## Motsegn frå fylkesmannen på grunn av leikearealet

27.08.2009

Dette er planen som fylkesmannen no har fremja motsegn mot.

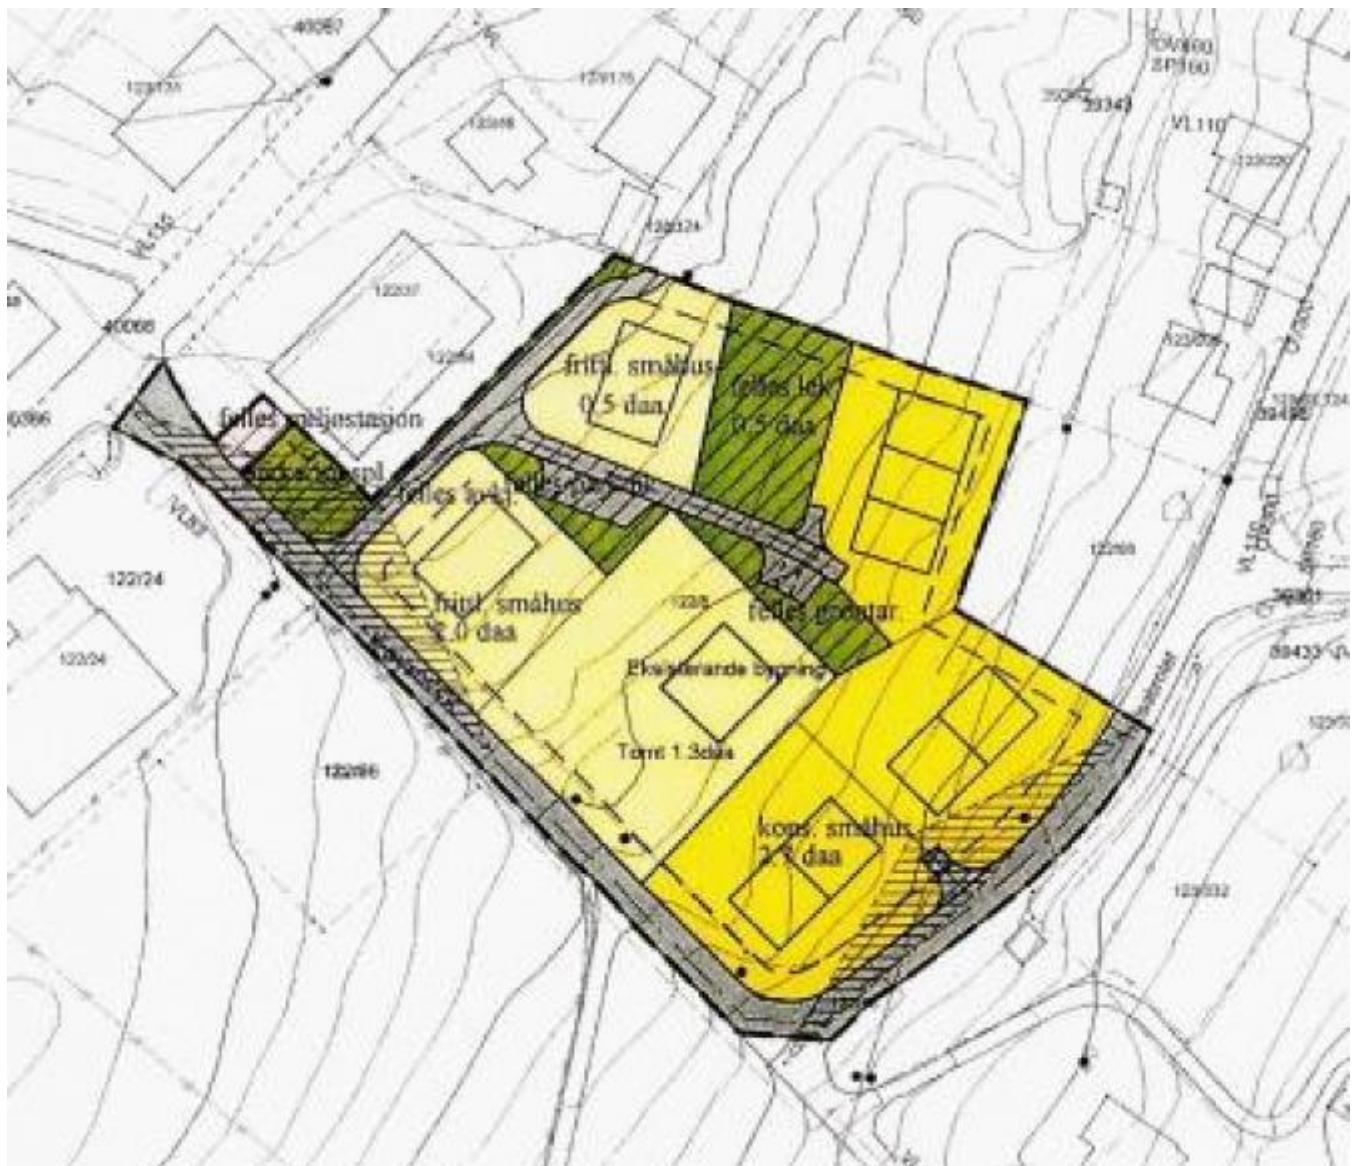
**Fylkesmannen har no fremja motsegn mot planframlegget til Actavia Invest AS i Nedre Halsabrotet. Grunnen til det er at framlegget er i strid med rikspolitiske retningslinjer for barn og unge når det gjeld leikeareal. Så snart planframlegget er endra for å bøte på dette vil fylkesmannen kunne ta stilling til om motsegna kan bli trekt.**

Fylkesmannen uttaler at planen har mange gode intensjonar. Det er sett av eit areal til leik, men planføresegnene sikrar ikkje at minstekravet til leikeareal er oppfylt, då det er uklårt kor mange bueiningar som kan bli bygd.

For å imøtekommne motseguna må planen verte eintydig når det gjeld tilhøvet mellom storleik på leikeareal og talet på bueiningar.

Dette må kome klart fram i plankartet og -føresegnehene.

fylkesmannen kjem i uttalen sin også inn på høgspentkabelen i området og skriv at det er nettleigar sitt ansvar å svta for at styrken på magnetfeltet frå kabelen ikkje overstig grenseverdien på 0,4 mikrotesla

Styrken på magnetfeltet er direkte avhengig av strømstyrken. Det er ikke oppgitt strømstyrke på kabelen i planen, så arbeidet vidare med denne med omsyn til kabelen må gjerast i nært samarbeid med eigar av kabelen. Ein kan med fordel innarbeide krav i føresegne om at magnetfeltstyrken skal overskride grenseverdien, skriv fylkesmannen.

Dette kan løysast på ulike vis, til dømes ved å setje eit makstal på konsentrerte småhus og frittliggjande småhus slik at minstekravet til leikeareal høvesvis 25 kvadratmeter per konsentrert bustad og 50 kvadratmeter per frittliggjande bustad vert oppfylt.
